## ***PIANO REGOLATORE GENERALE COMUNALE***

**MODIFICHE AL P.R.G.C. CONNESSE AD ADEGUAMENTI DI PREVISIONI  
INFRASTRUTTURALI E SERVIZI PRESSO IL NODO DI INTERSCAMBIO “FERMI”**

**APPROVAZIONE EX ART. 17, COMMA 12, DELLA L.R. 5/12/1977, N. 56 E S.M.I.**

***ottobre 2014***

**P.R.G.C. VIGENTE**

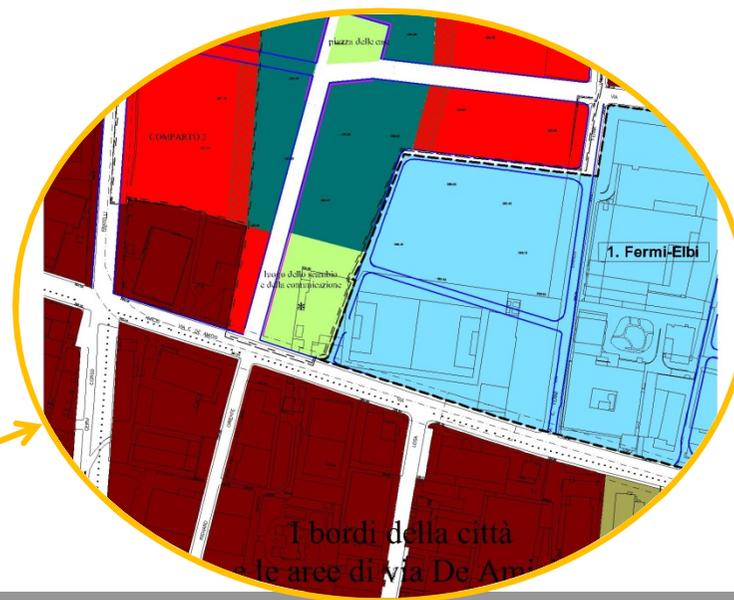
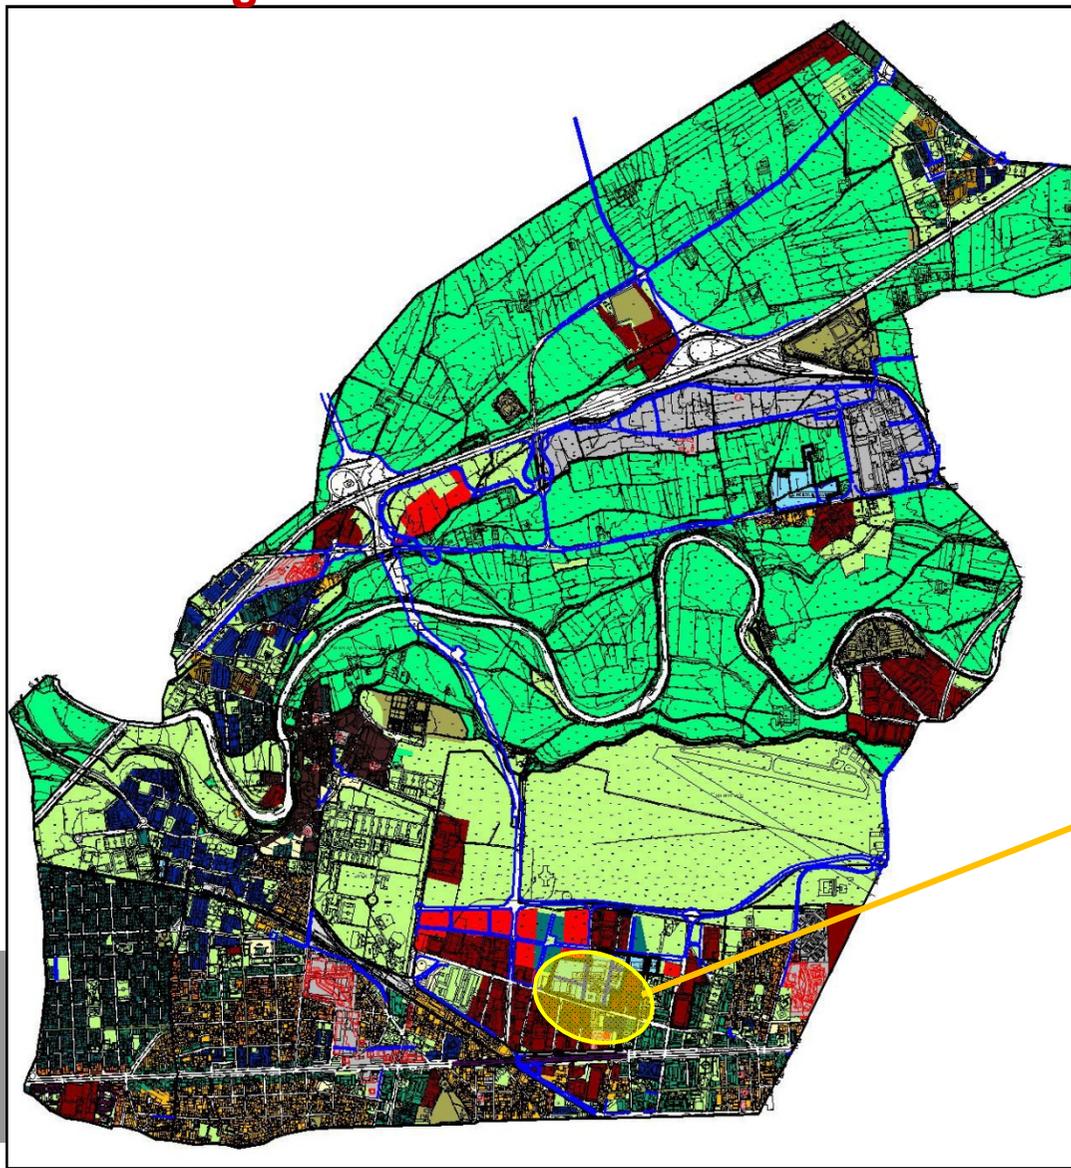
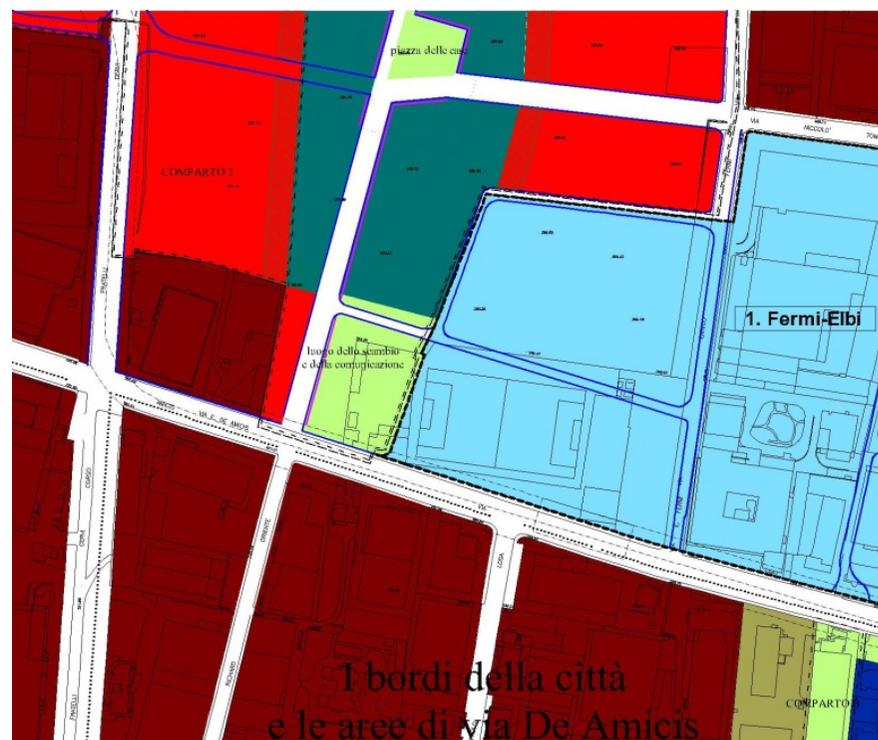
Allo stato vigente, la previsione di una viabilità veicolare separa trasversalmente l'area a servizi destinata a parcheggio del *luogo dello scambio e della comunicazione* dall'attuale parcheggio di interscambio "Fermi". La modifica consisterà nell'eliminazione di questa previsione (nord-sud) e nell'individuazione di una nuova viabilità verso il prolungamento di via Richard (est-ovest).

Di seguito si evidenziano le aree a servizi coinvolte e le modifiche effettuate sulle medesime.

Si rileva un incremento finale di 190 mq di aree per servizi.

**P.R.G.C. VIGENTE - TAV. n. 14.1**

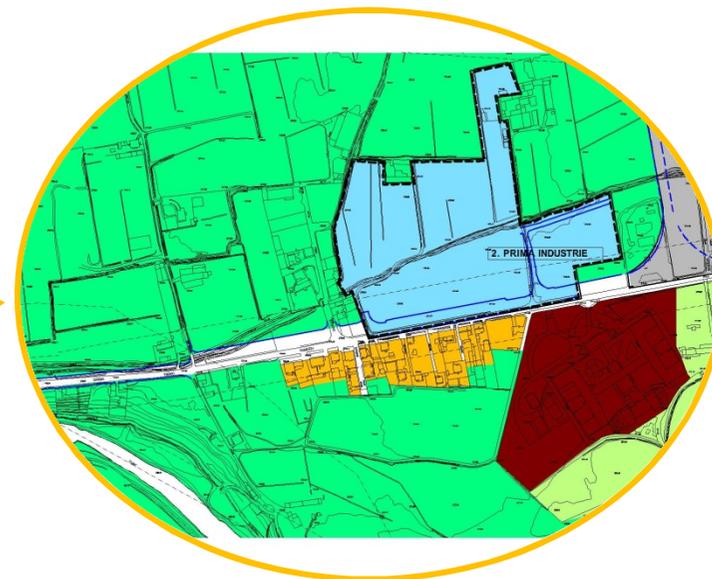
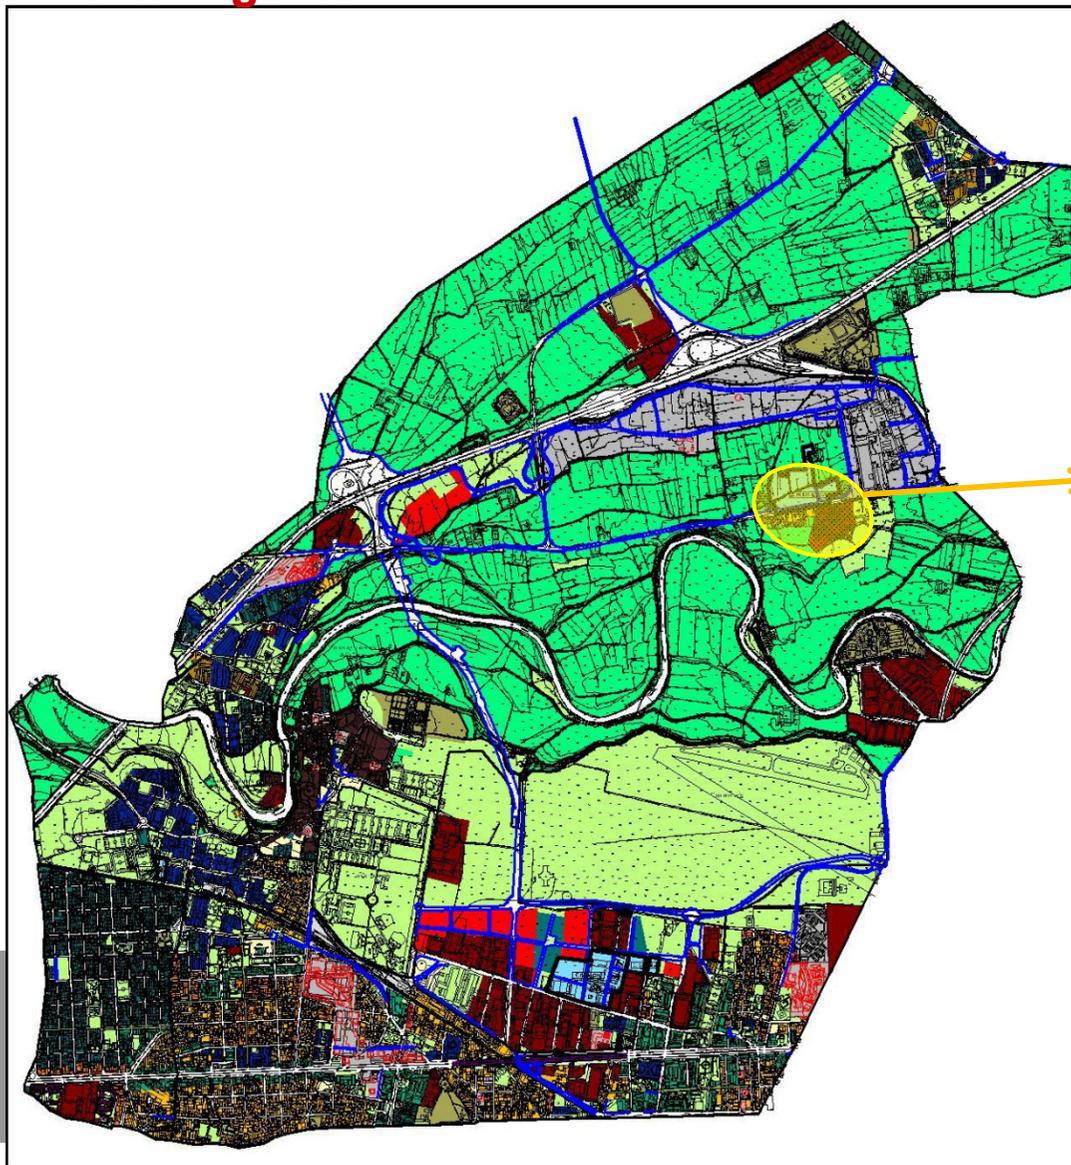
In sostanza, vengono aggiornati i perimetri di alcune delle zone commerciali sullo specifico elaborato di Piano Regolatore (Tav. 14.1), senza apportare nessuna modifica alla disciplina urbanistica delle aree e a quanto già assentito con l'approvazione dei Criteri comunali per la regolamentazione del commercio al dettaglio in sede fissa.

**P.R.G.C. VIGENTE**

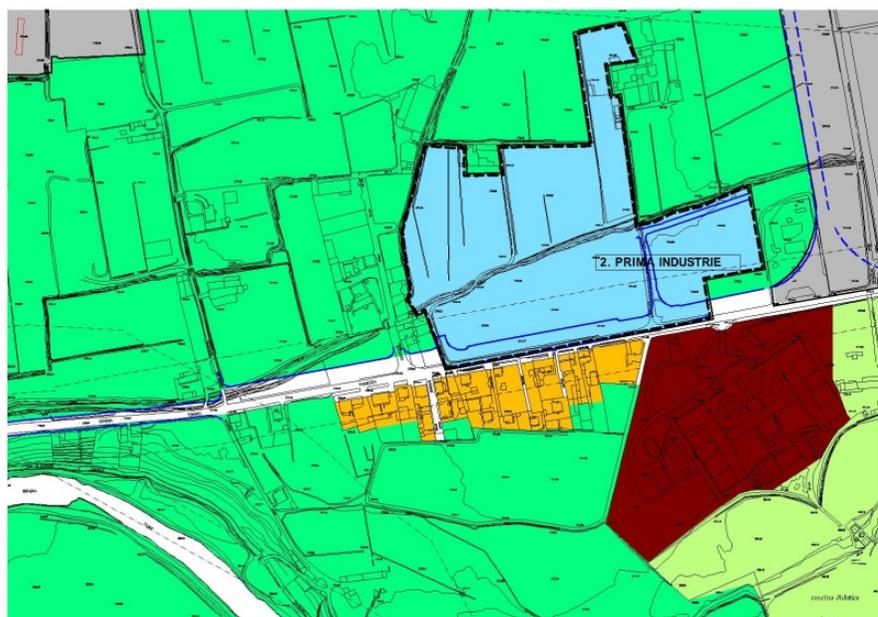
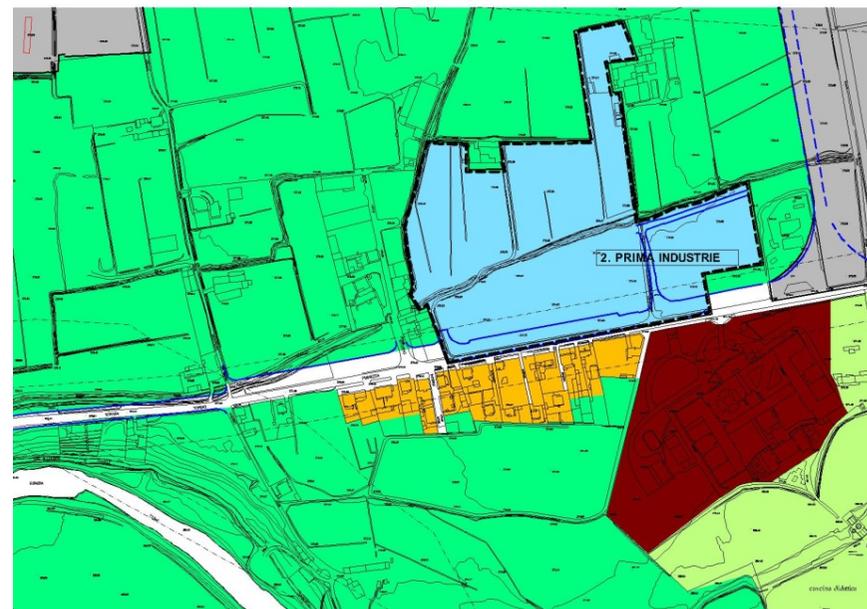
La modifica si rende necessaria per correggere un errore grafico, verificatosi in occasione della predisposizione della Variante n. 14 al P.R.G.C, riferito al posizionamento di un tratto della fascia di rispetto lato nord della SSP n. 24 *Torino-Pianezza*. Il limite della fascia di rispetto è stato, quindi, riposizionato correttamente a mt. 30 dal confine stradale della viabilità esistente.
